大飯発電所保安規定審査資料	R0
提出年月日	2022年 2月28日

大飯発電所原子炉施設保安規定変更認可申請書
審査資料

大飯発電所 原子炉施設保安規定

組織改正他に伴う保安規定の改正について

(1) 組織改正の概要・目的 (2 / 3)

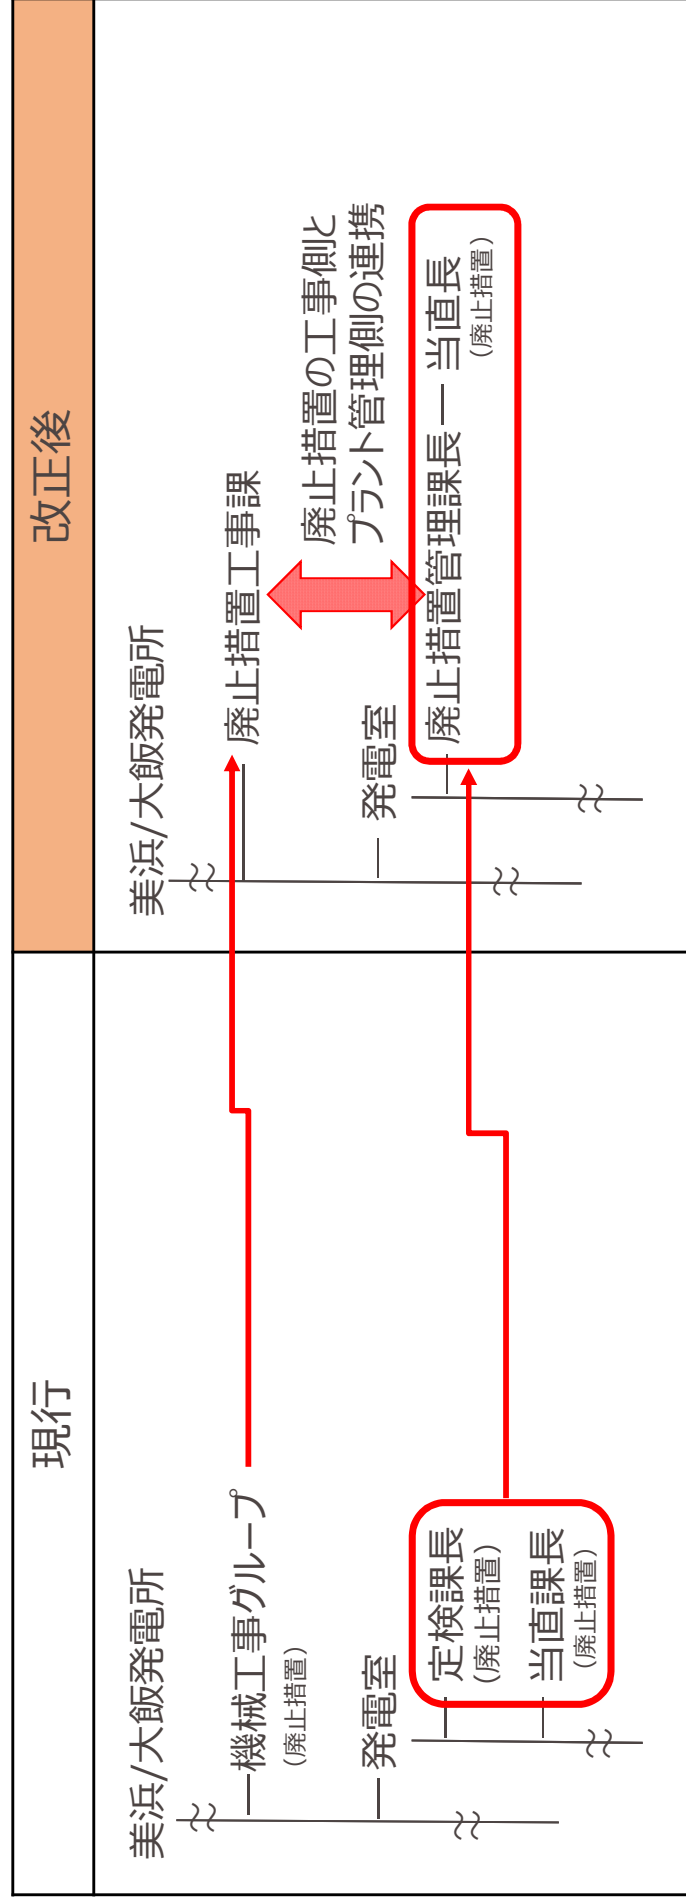
② 美浜および大飯発電所の廃止措置プラントにおける体制変更

美浜および大飯発電所において廃止措置工事が今後も継続していくことを踏まえ、廃止措置工事を新設することで、廃止措置に係る工事責任体制を明確化する。

また、発電室に廃止措置管理課長と当直長を新設することで、廃止措置に係る設備の維持管理体制を明確化する。

これにより、廃止措置工事の進捗によるプラント状態の変化について、工事側とプラント管理側での連携を図る。

原子炉施設保安規定図181 空気吸収線量率等の測定場所

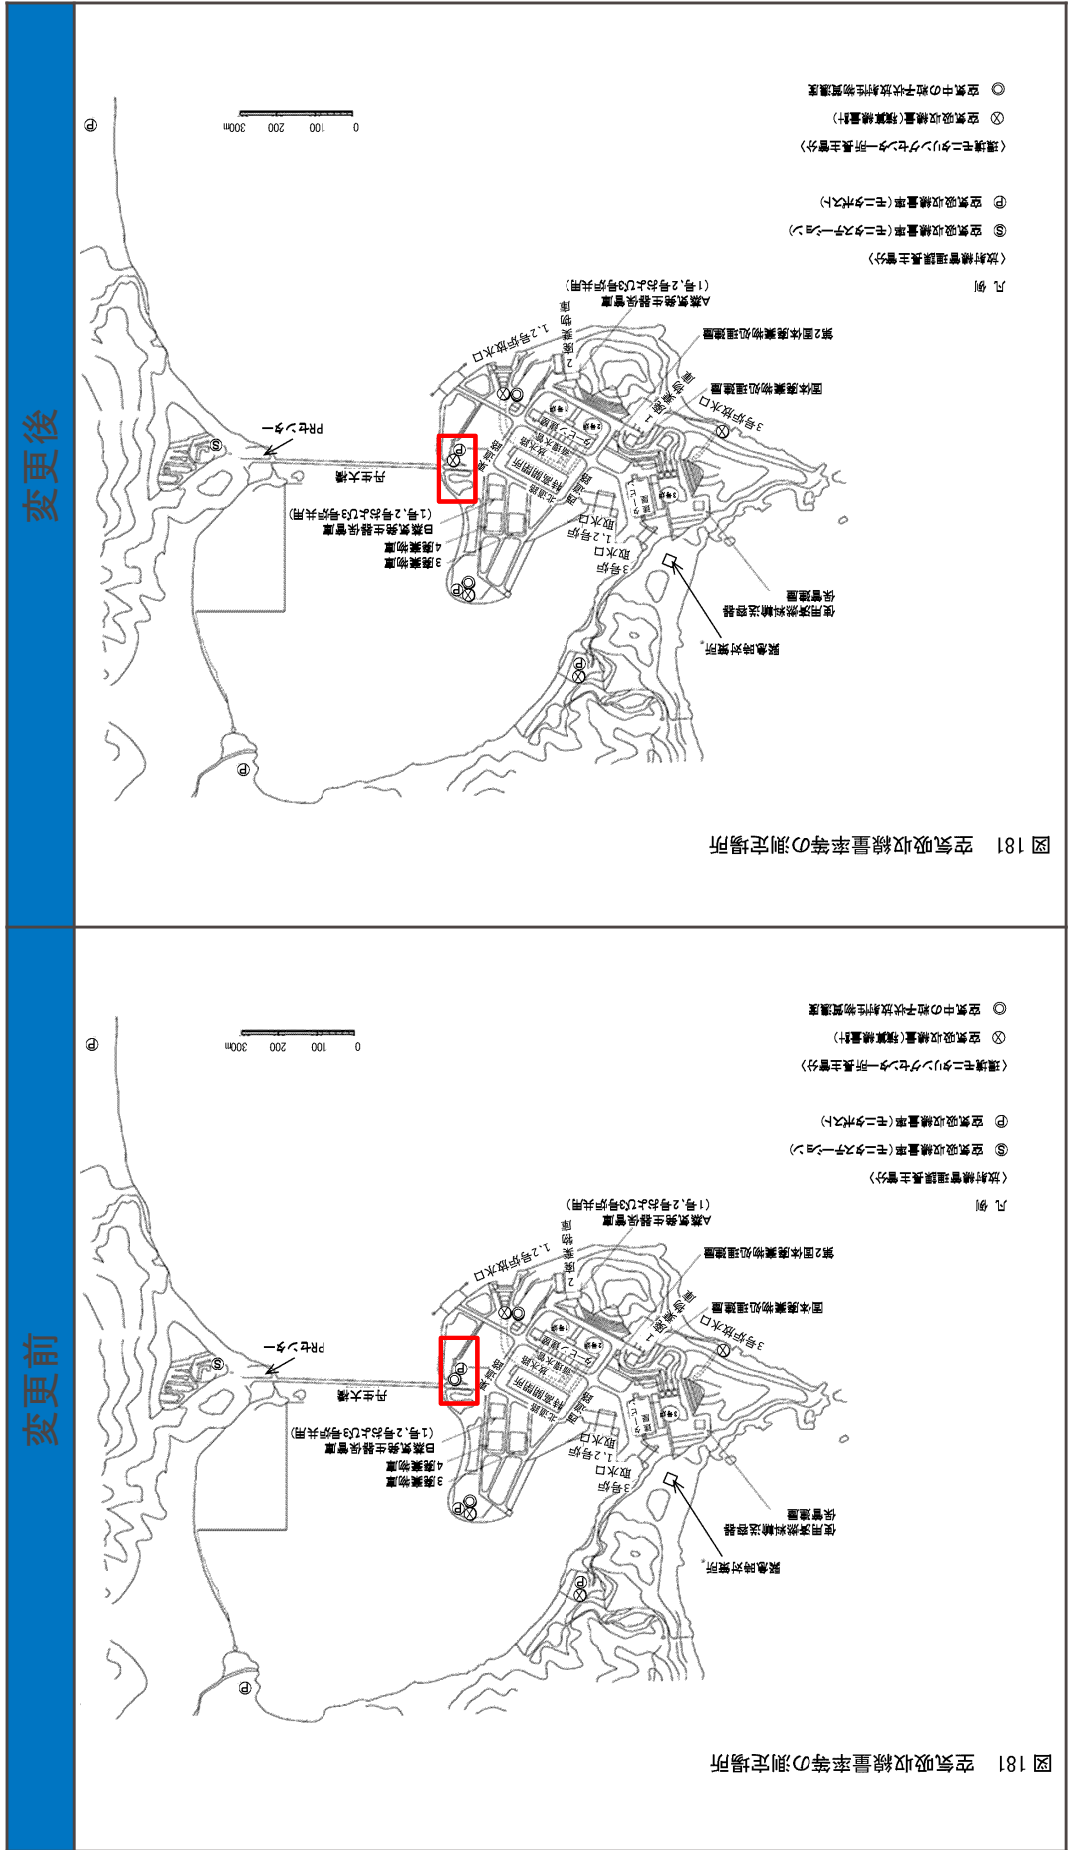
原子炉施設保安規定図181の空気吸収線量率等の測定場所図のうち、記号を適正化する。なお、本来測定すべき空気吸収線量の測定を実施していることから管理上の問題はない。
